COMUNE DI BARDOLINO
Provincia di Verona

VARIANTE PARZIALE AL
PIANO PARTICOLAREGGIATO DEI CENTRI STORICI - 2016
(Art. 20 L.R. 11/04)

RELAZIONE
comprendente le modifiche alle Tavole e alla Normativa
(aggiornata alla DGC di approvazione)

**VARIANTE PARZIALE AL PIANO PARTICOLAREGGIATO
DEI CENTRI STORICI - 2016**

Variante PPCS 2016 - Scheda n. 41
Allegato a) Stralcio Tav. 71 (pianta) **vigente**

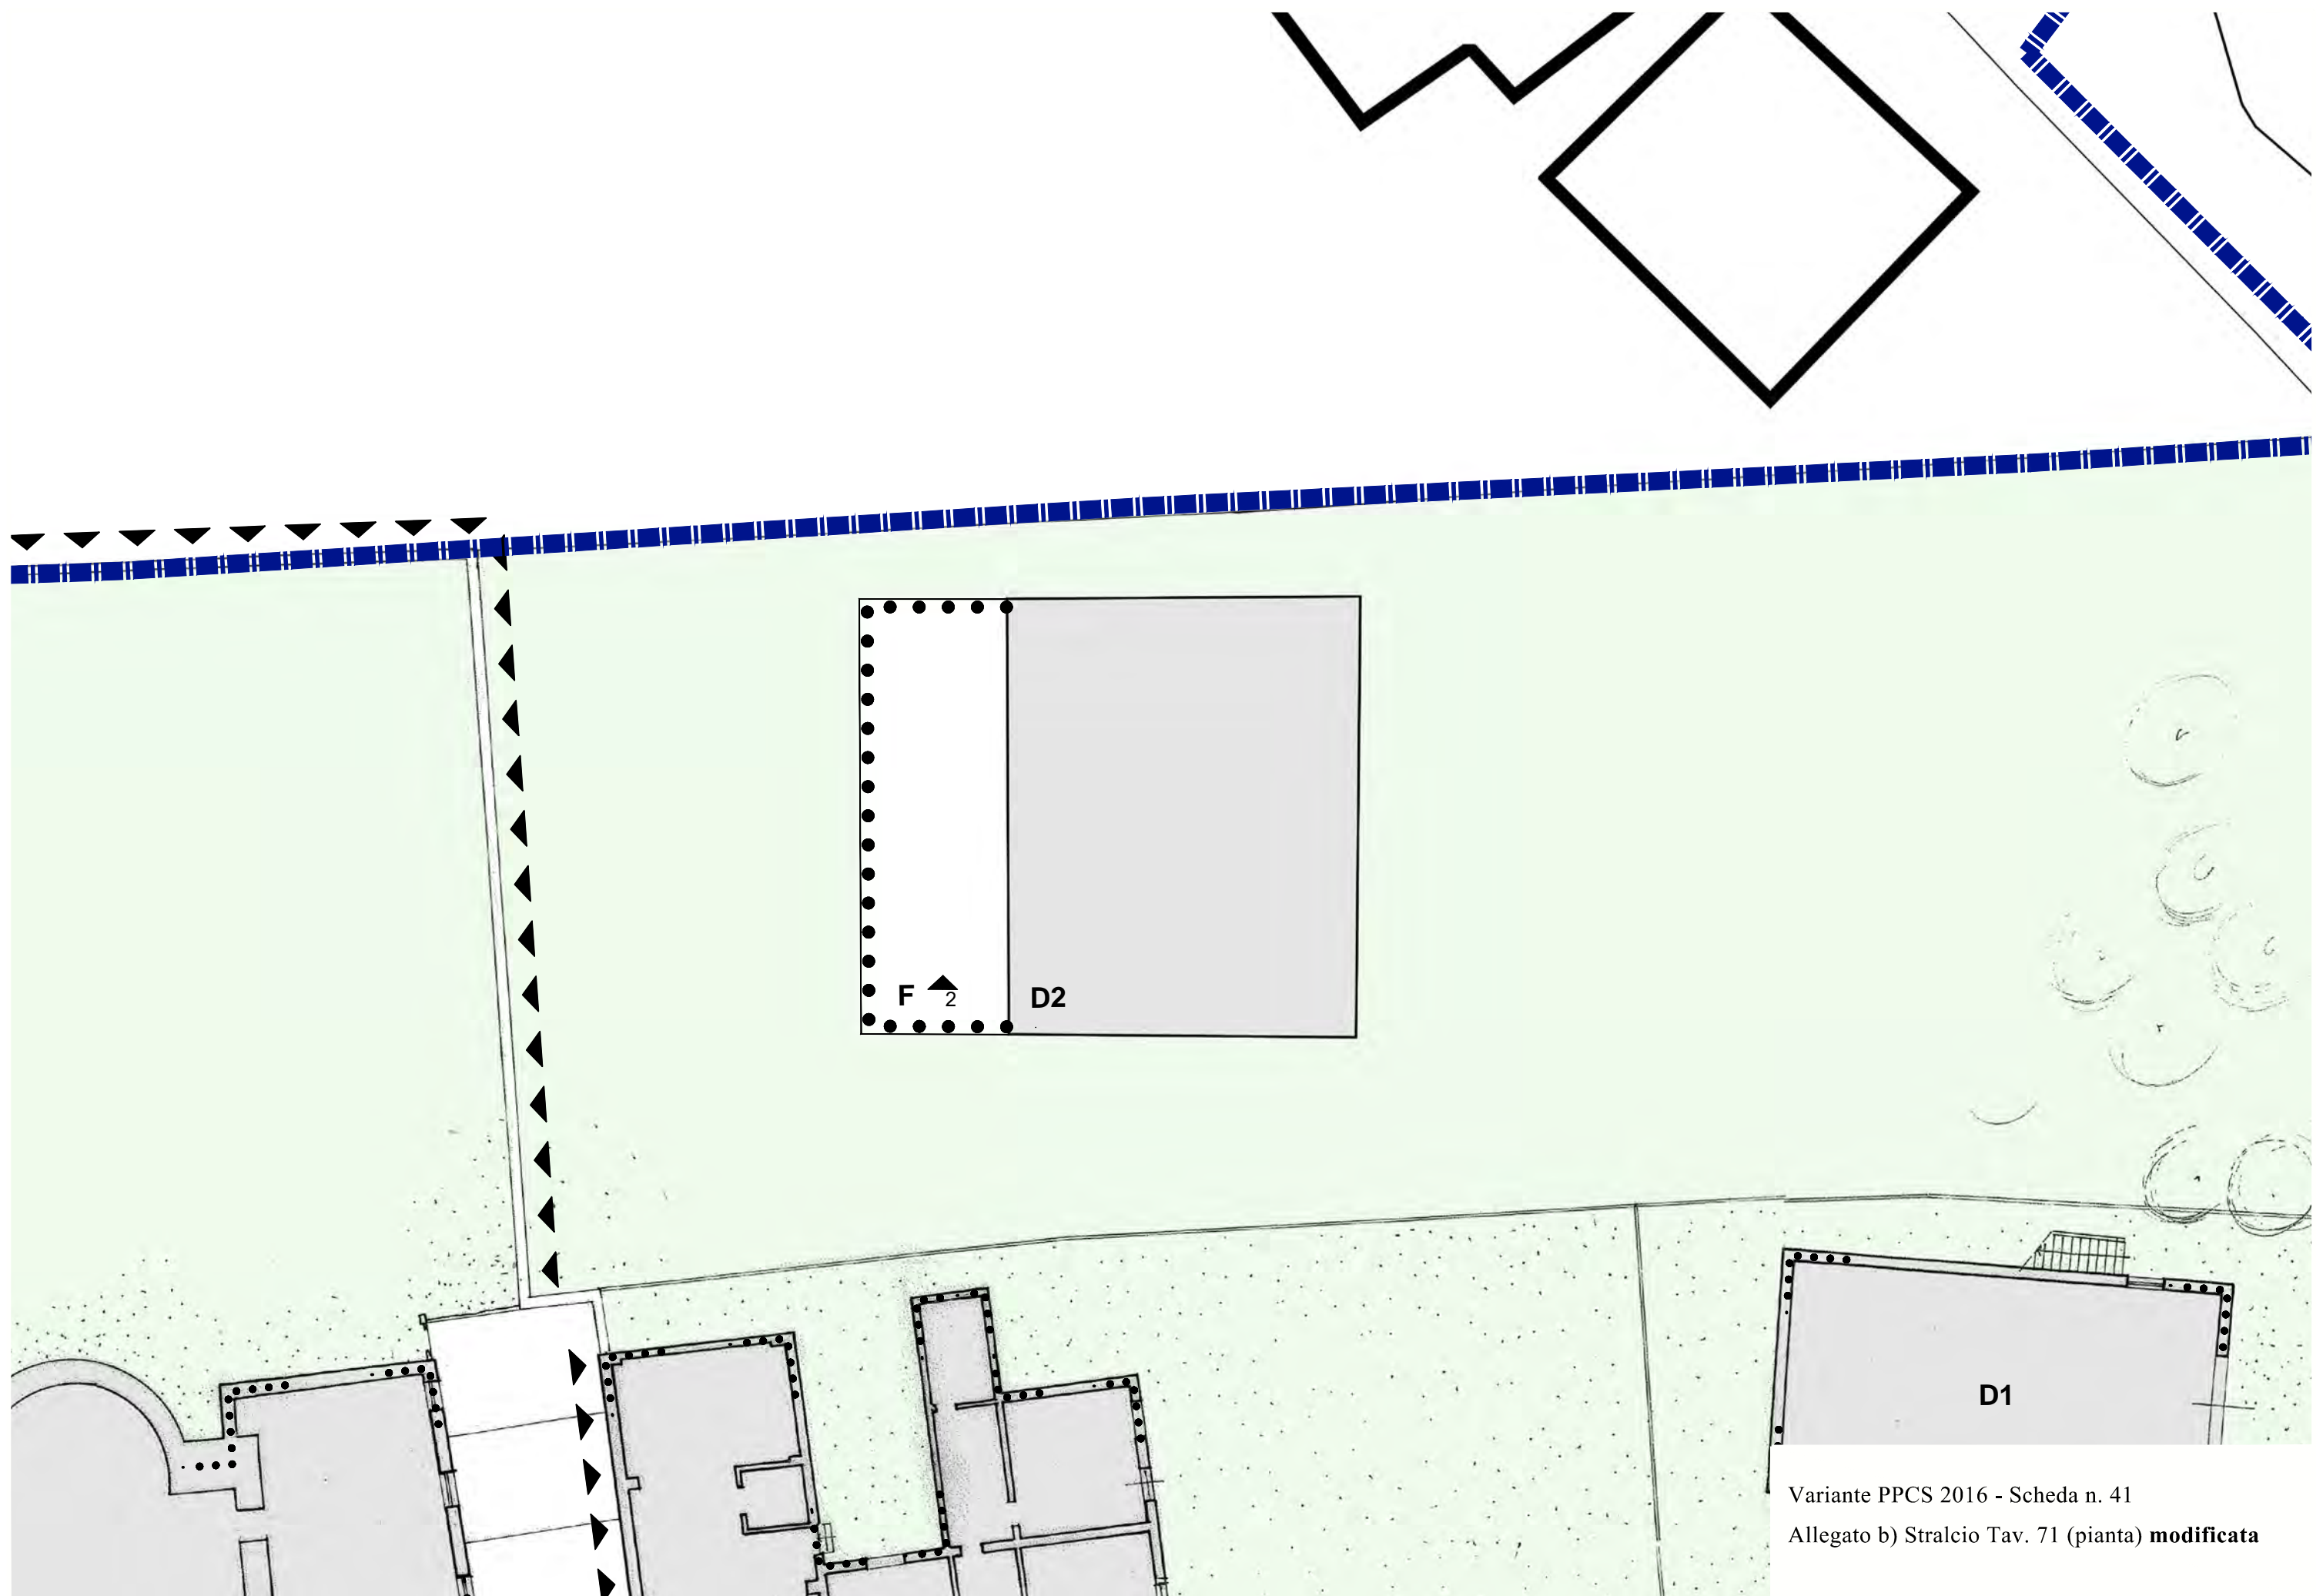
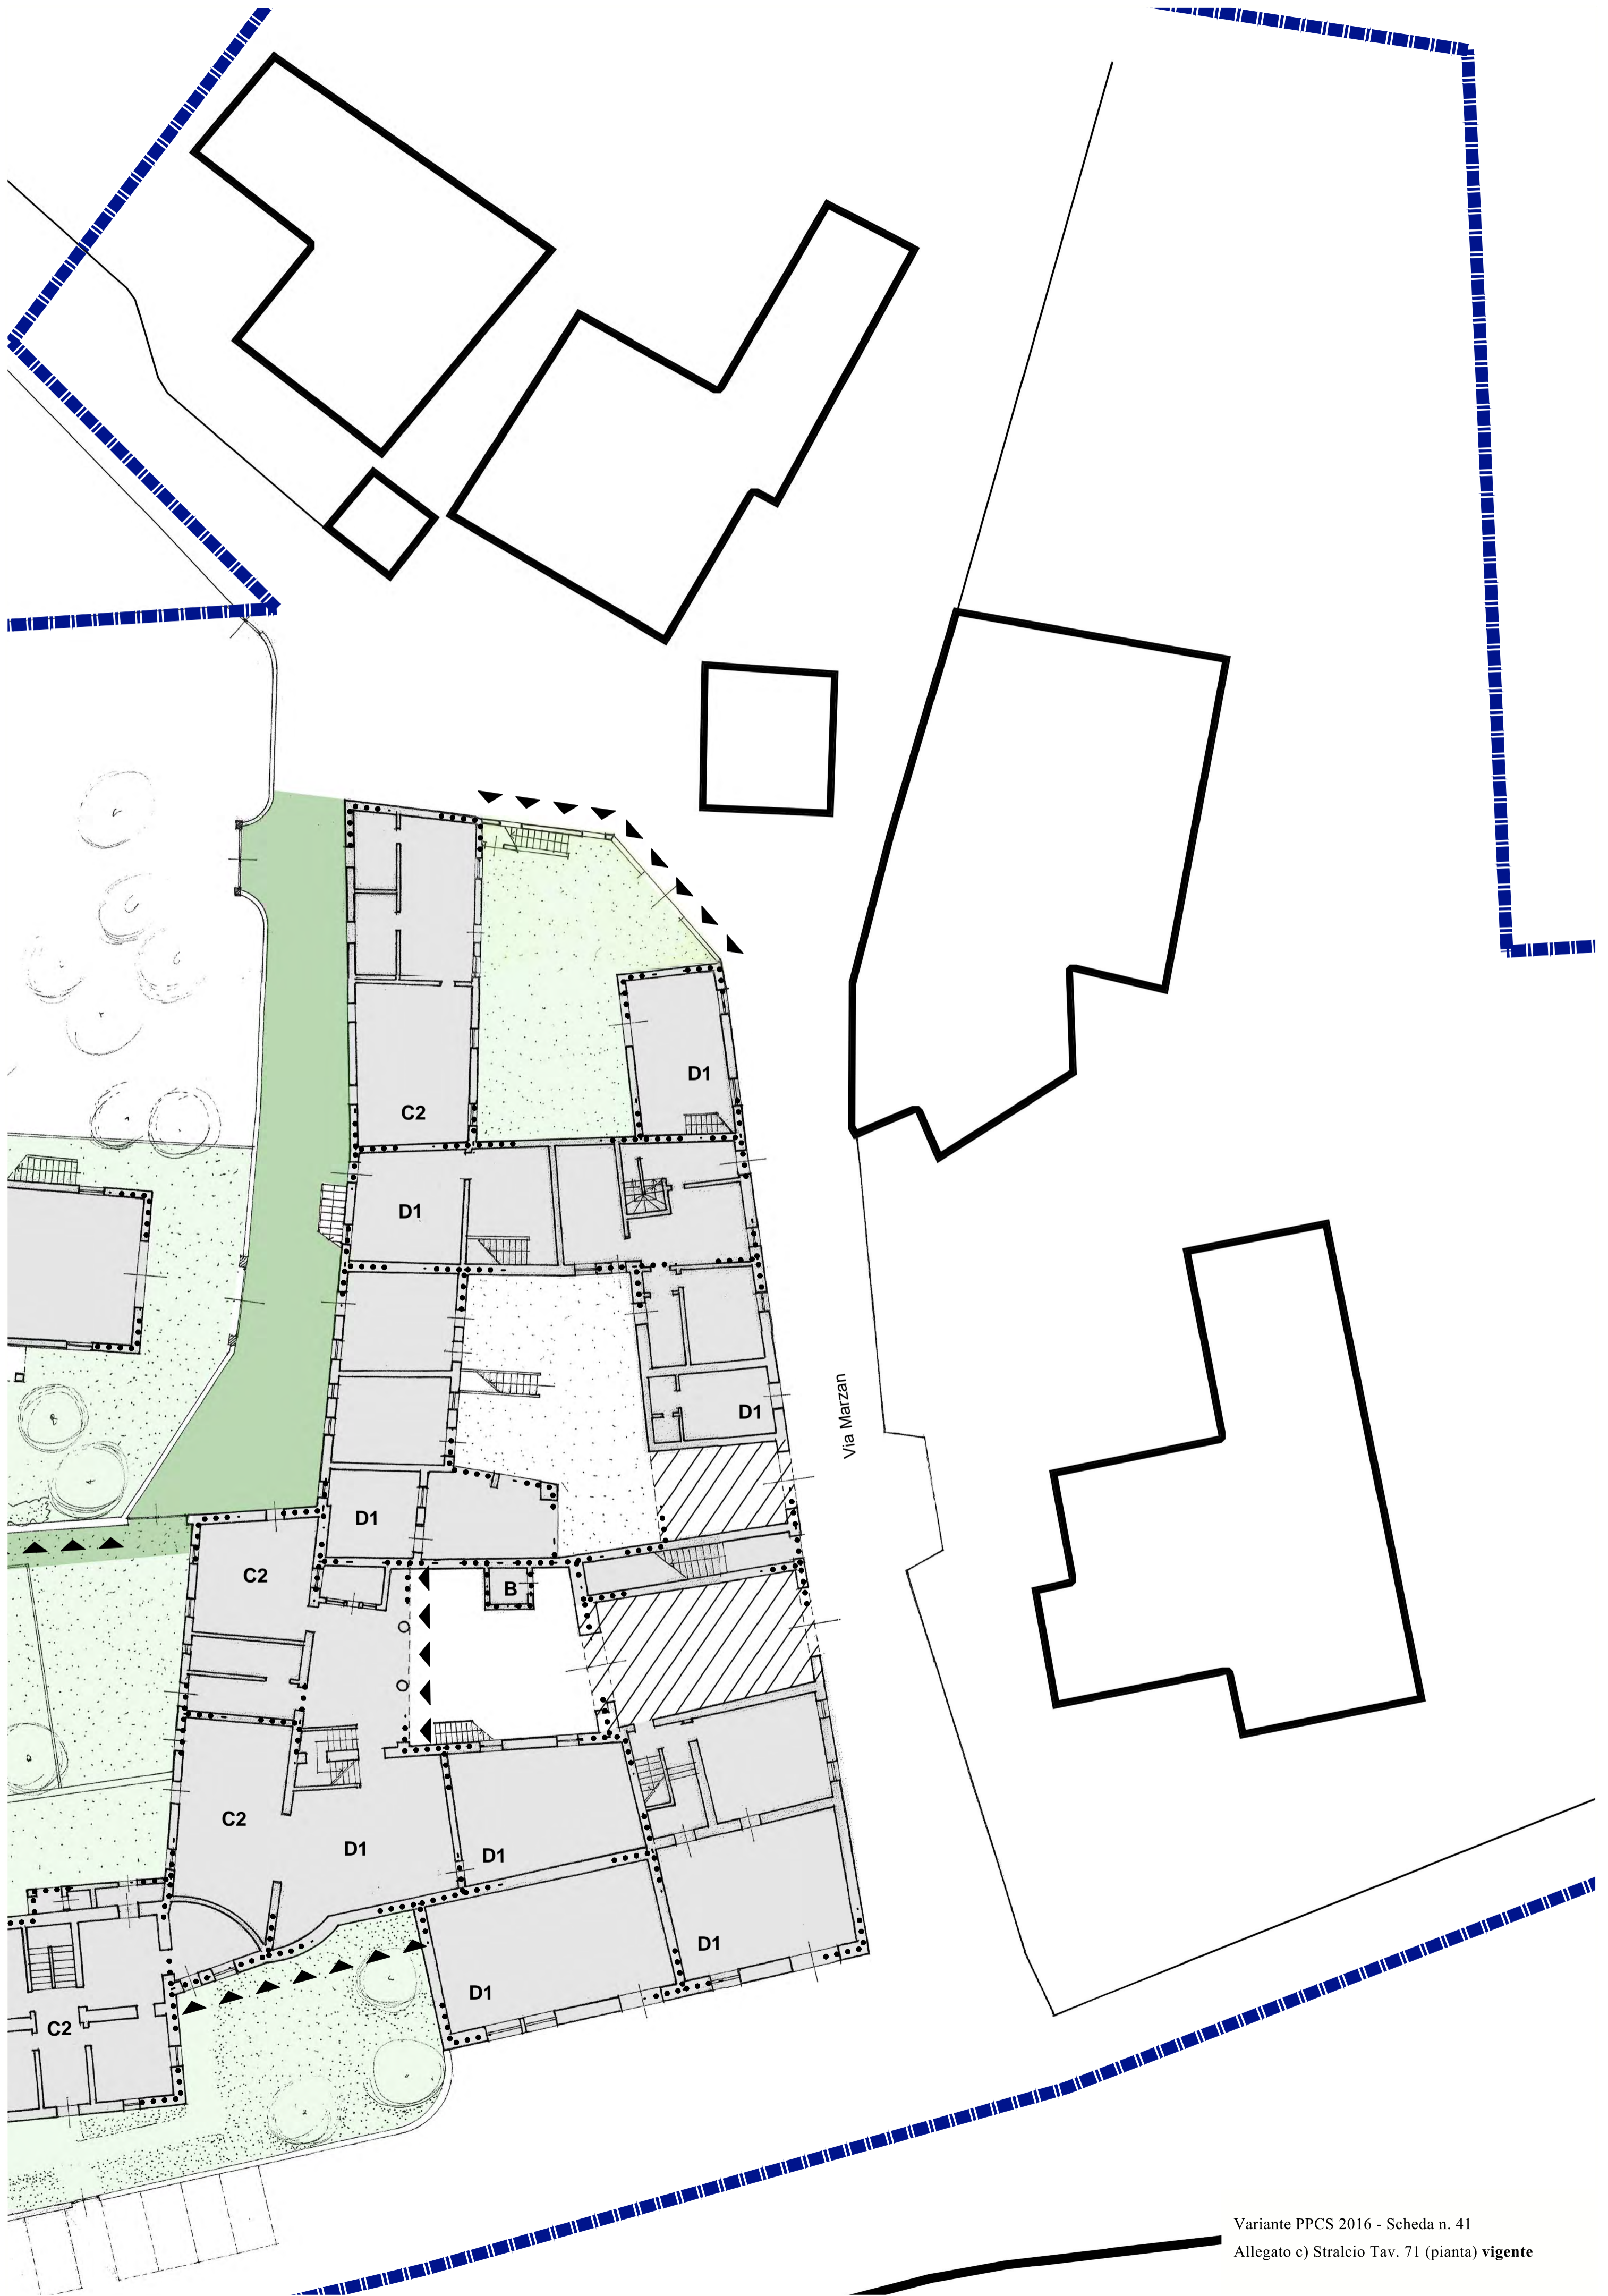
La Tav. 71 con la zona A1 di Cisano viene completata con le aree inserite seguendo la perimetrazione del PAT.

Nello stralcio a) qui allegato si ha la villetta di cui sopra con la classificazione D2 e in tratteggio l'ampliamento ammesso;
